**Progettazione degli Interventi locali di
miglioramento necessari alla mitigazione
delle principali vulnerabilità della Residenza
Municipale**

**Relazione
Integrativa alle
richieste RER
RI.01**

La presente relazione si pone come obiettivo quello di rispondere alla richiesta di integrazioni/chiarimenti, formulata dalla Direzione Generale Cura del Territorio e dell' Ambiente in merito alla **pratica sismica n.7 PG.2016.0354760 del 15/05/2016**.

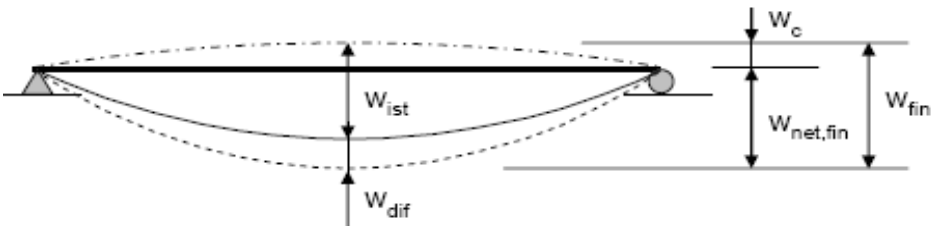
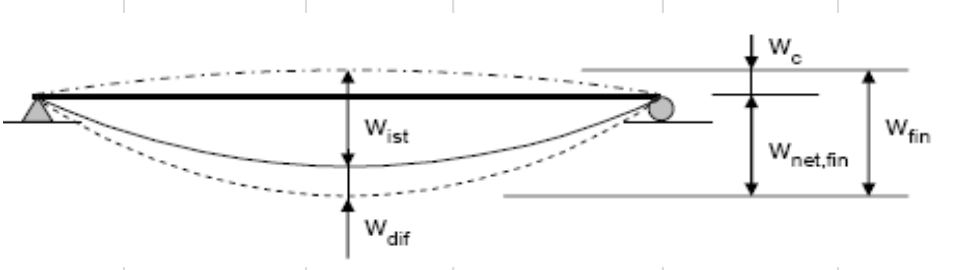
2.2.3.9 Voce n.100/23

Le travi di copertura in legno lamellare coprono luci molto elevate, fino ad una luce massima di circa 9.00m. Si comprende la necessità di utilizzare un materiale con buone caratteristiche meccaniche al fine di contenere la sezione trasversale degli elementi strutturali.

Nello specifico, la scelta dell'utilizzo del GL28h, piuttosto che del GL24h per le nuove travi di copertura è legata al raggiungimento di un coefficiente di sicurezza più elevato. Si riporta di seguito a titolo esemplificativo il dettaglio delle verifiche SLU e SLE condotte su una delle travi di copertura maggiormente sollecitate.

Nel caso dell'utilizzo del legno GL24h, il margine di sicurezza dell'elemento strutturale, sia per le verifiche SLU (Rd/Ed=91.64%), sia per le verifiche SLE (Rd/Ed=94.00%), è minimo. Si è pertanto deciso di incrementare la resistenza caratteristica delle travi e di impiegare il GL28h raggiungendo così un livello di sicurezza maggiore:

- Verifiche SLU : Rd/Ed=79.10% ;
- Verifiche SLE : Rd/Ed=87.00% .

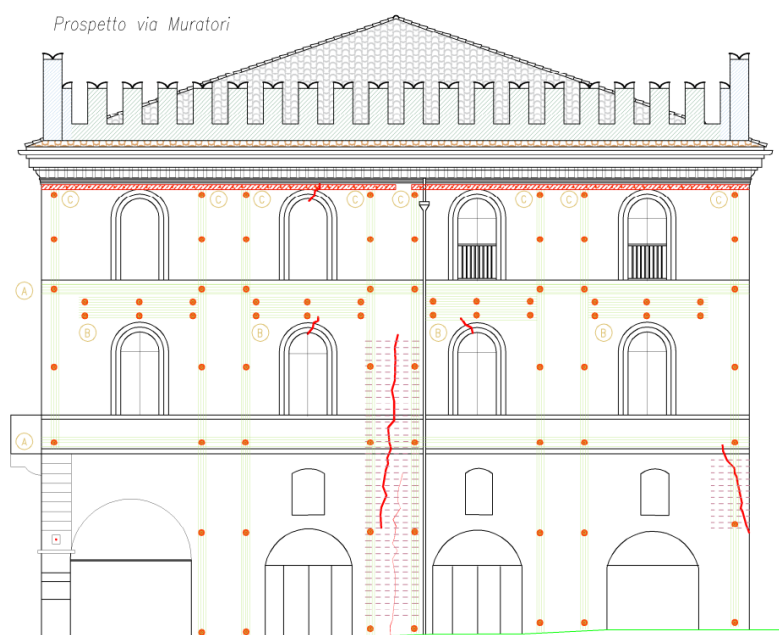
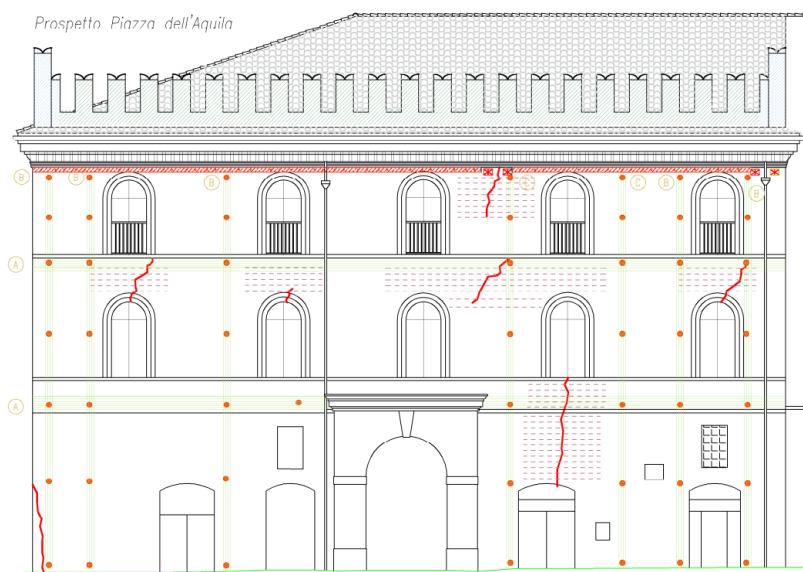
2.2.3.10 Voci nn.105/115, 119/112

Le quantità correlate allo scuci-cuci sono state completamente riviste in relazione al quando fessurativo indicato nella tavola **12IL Palazzo Merlato quadro fessurativo e relativi interventi**

Figura 2-1: Aree oggetto di intervento sui prospetti di Piazza dell'Aquila, di via Muratorie di Piazza del Popolo

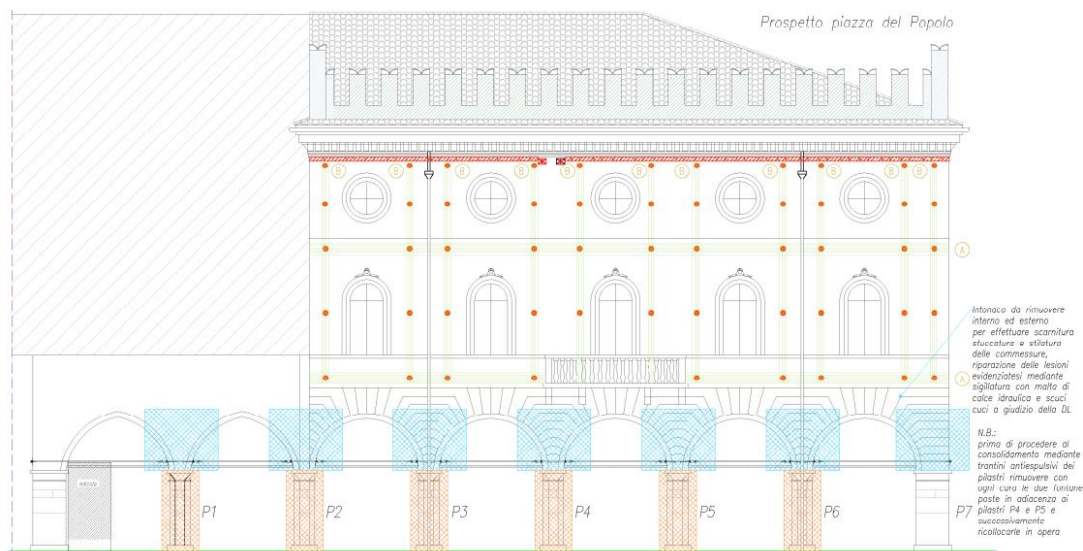
2.2.3.12 Voce n.121/117

I merli oggetto di intervento in riferimento ai prospetti su Piazza del Popolo, Piazza dell'Aquila, e Via Muratori sono evidenziate nell'elaborato 11IL con la campitura in verde.

Il numero dei merli minori su cui intervenire è il seguente:

- Merli del prospetto su Piazza del Popolo : 21;
- Merli del prospetto su Via Muratori : 18;
- Merli del prospetto su Piazza dell'Aquila: 21.

Figura 2-4: Pianta e sezione 2-2 della residenza municipale di Ravenna

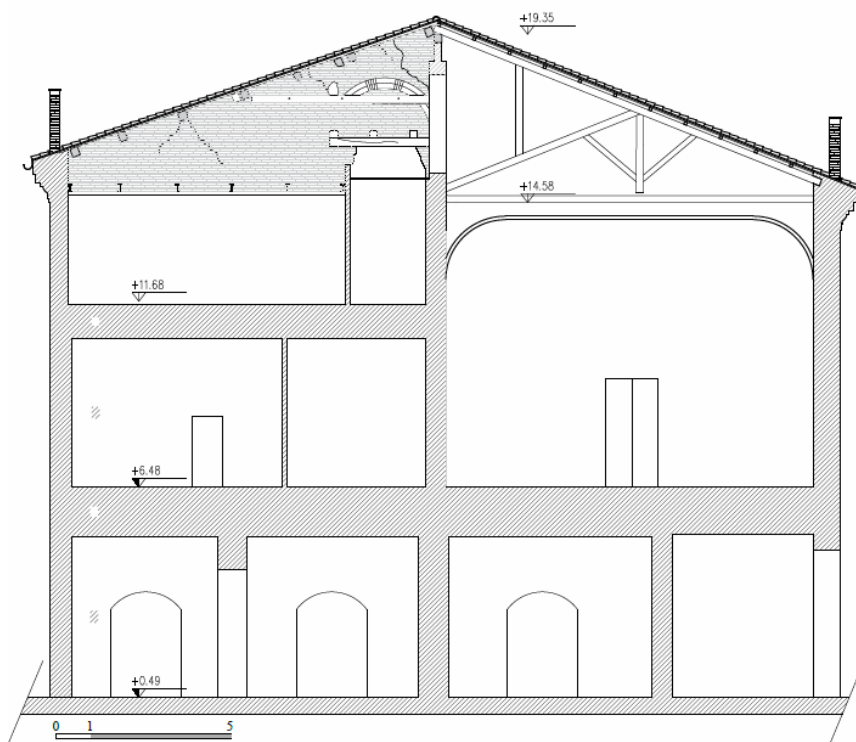
2.4.1 7) Verificare la sussistenza delle condizioni per l'applicabilità del rafforzamento locale

Il complesso della residenza municipale di Ravenna è un edificio che si sviluppa su tre piani, così come si osserva dalla pianta e dalla sezione di seguito riportate.

Figura 2-5: Funzionamento tirante-puntone

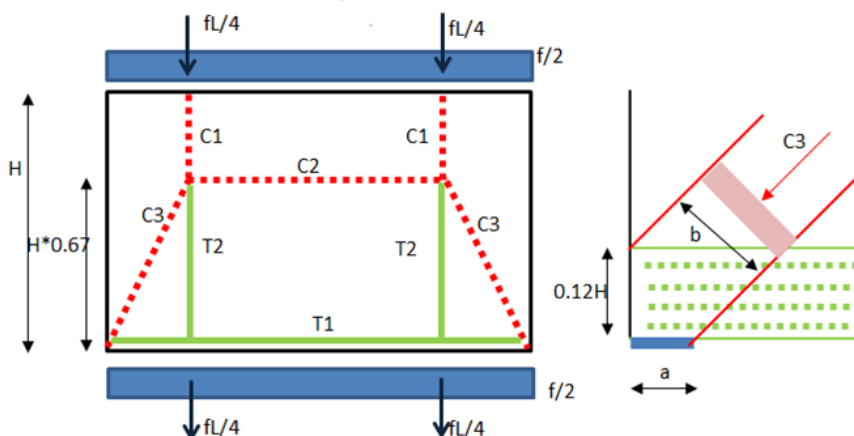
2.4.2 8) Sostituzione delle solette in FRC con solette in c.a. con rete elettrosaldata

A seguito di una revisione del computo finalizzata all'ottimizzazione del rapporto costi-benefici si ritiene opportuno prevedere la sostituzione della soletta in FRC con una soletta tradizionale in c.a. alleggerito con rete elettrosaldata.

La soletta in c.a. con la rete elettrosaldata risulta un efficace ritegno per i meccanismi fuori piano in quanto è in grado di assorbire le forze d'inerzia generate dall'azione sismica mediante l'attivazione del seguente modello tirante-puntone.

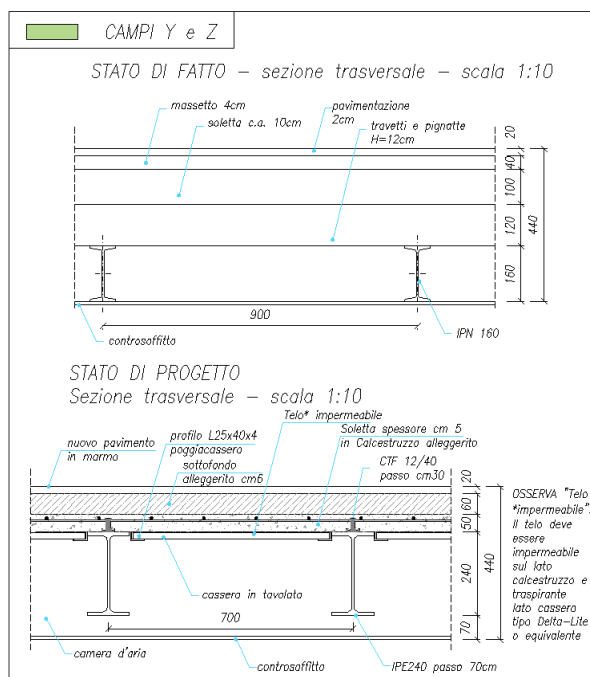
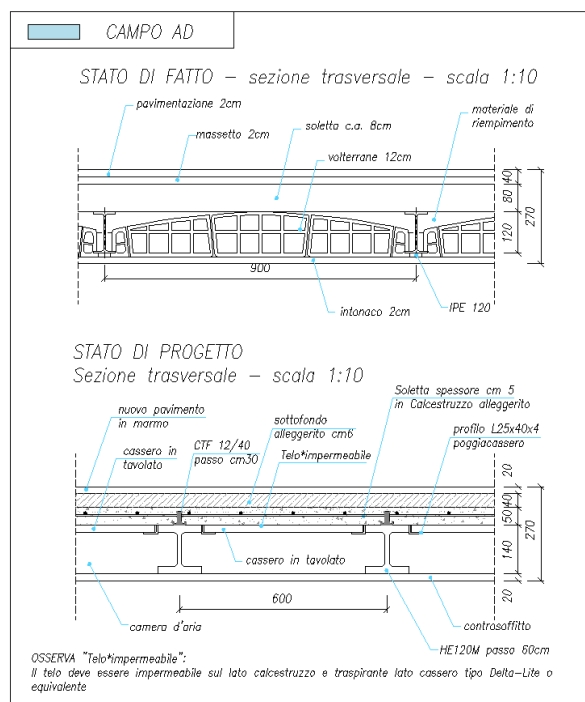
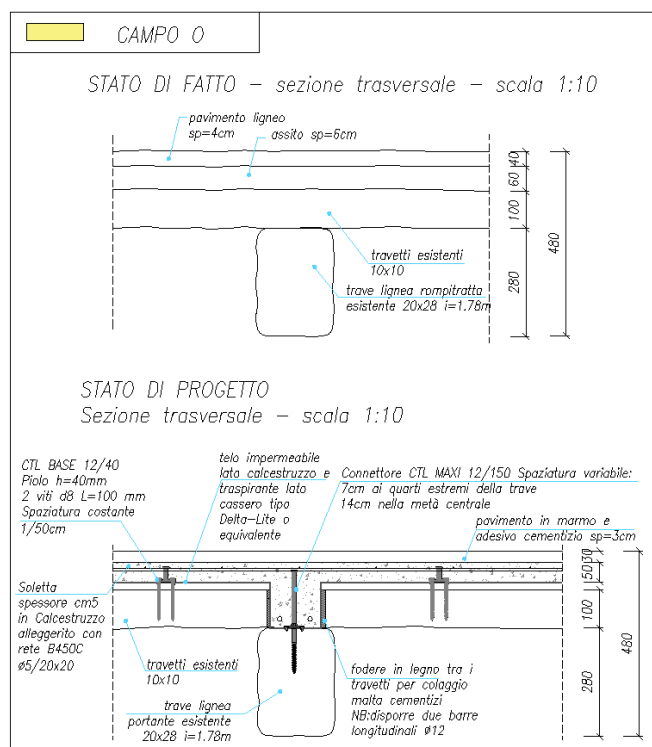
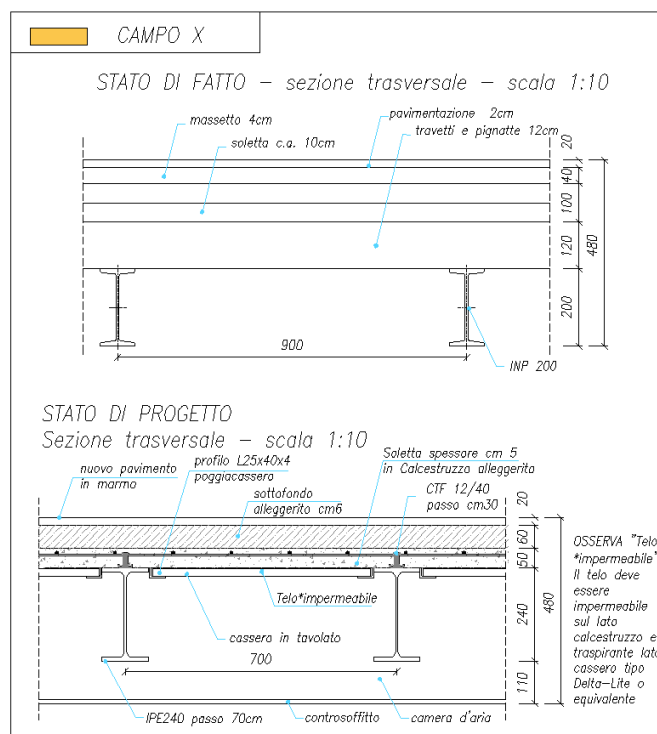
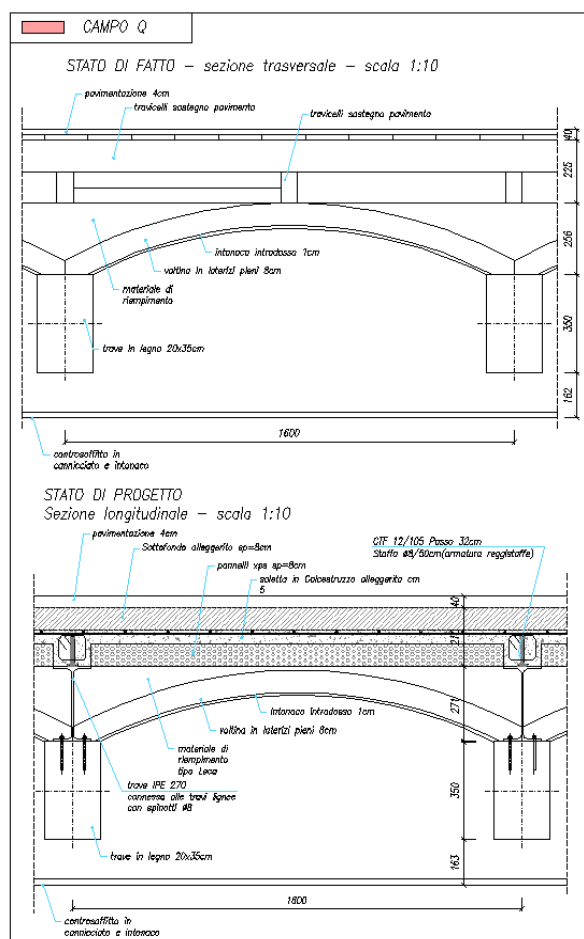
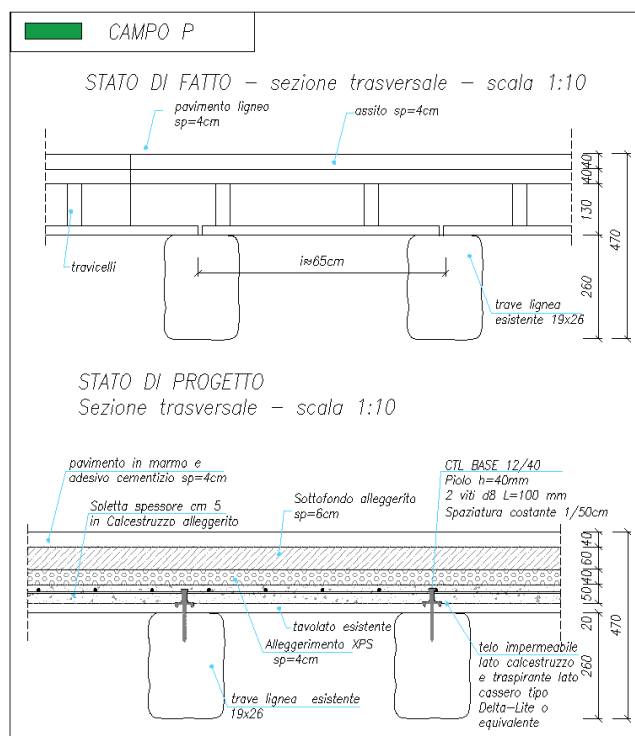
2.4.3 9) Valutazione della variazione di rigidezza nel piano dei solai a seguito degli interventi

Gli interventi previsti sui solai non ne alterano significativamente la rigidezza nel piano. Ciò è legato alla stratigrafia dello stato di fatto della maggior parte dei solai su cui si interviene, caratterizzata dalla presenza di un massetto non armato di spessore superiore a 5 cm.

Si compara di seguito la stratigrafia dei solai allo stato di fatto e allo stato di progetto per dare contezza della risposta prodotta.

Si osserva che l'aumento di rigidezza nel piano dei solai si ha solo per campi O, P e Q. L'estensione di quest'ultimi è minima rispetto alla superficie dell'intera struttura, **è pertanto possibile affermare che gli interventi previsti sui solai non determinano una significativa alterazione del comportamento globale elastico della struttura nei confronti delle azioni sismiche.**

04. Maschio_Z_AY

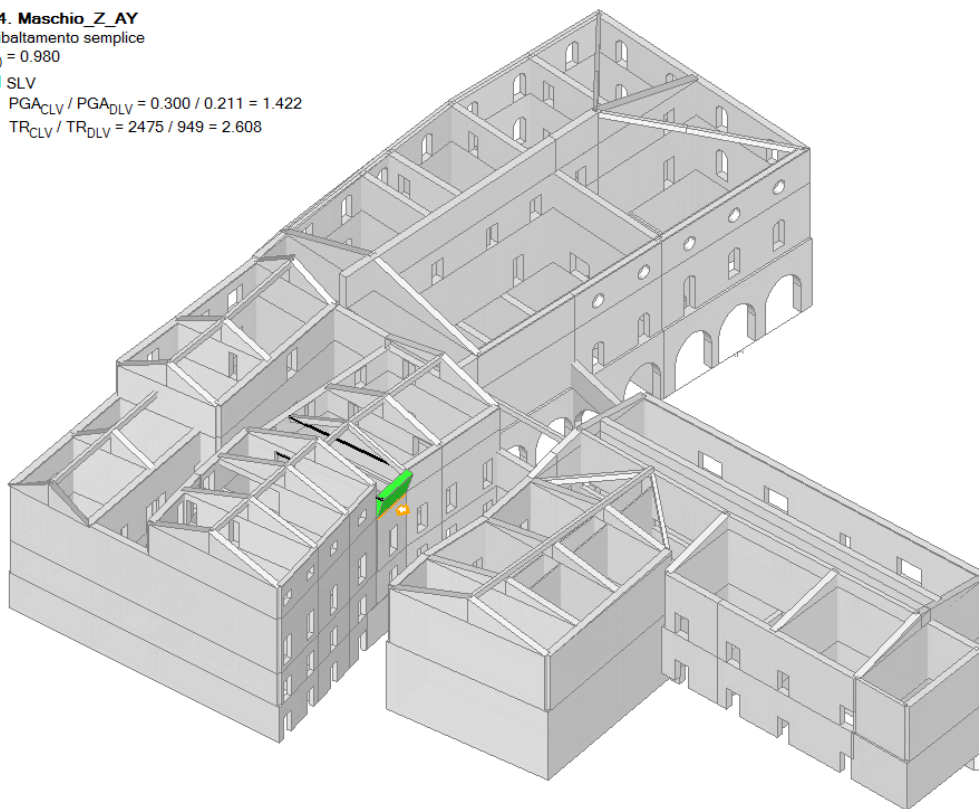
2.4.5 11) Verifiche allo stato di fatto e di progetto dei cinematismi delle pareti dei solai oggetto di intervento

L'analisi dello stato di fatto ha evidenziato per tali pareti un valore dell' indicatore di rischio sismico molto simile. Per tali maschi murari si prevede di intervenire:

- Collegando i maschi murari ai solai del piano ammezzato e del secondo piano;
- Predisponendo catene in copertura secondo la disposizione indicata nell'elaborato 04IL.

$\alpha_0 = 0.980$
